改善箇所説明図

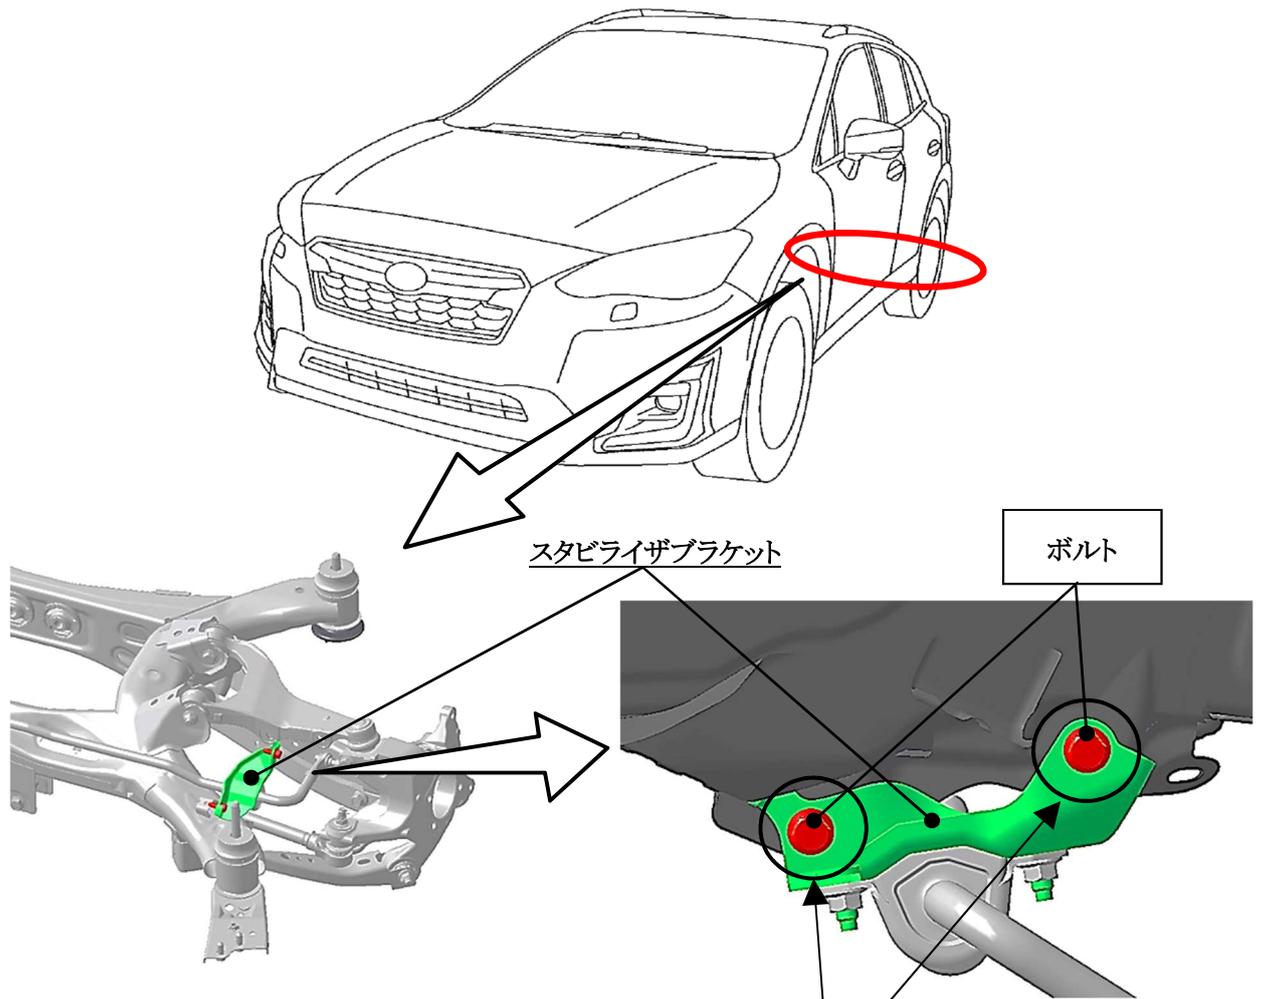
基準不適合発生箇所

リヤスタビライザのブラケットと車体の締結面において、使用過程でボルトが緩み、当該取り付け部にガタが生じて異音が発生することがある。そのまま使用を続けるとボルトが脱落する可能性があり、最悪の場合ブラケットが周辺部品を傷つけるおそれがある。

改善内容

全車両、当該取付ボルトの状態を点検し、規定トルクで締付けを行う。また、ボルトが脱落していた場合は、新品のボルトを取付ける。
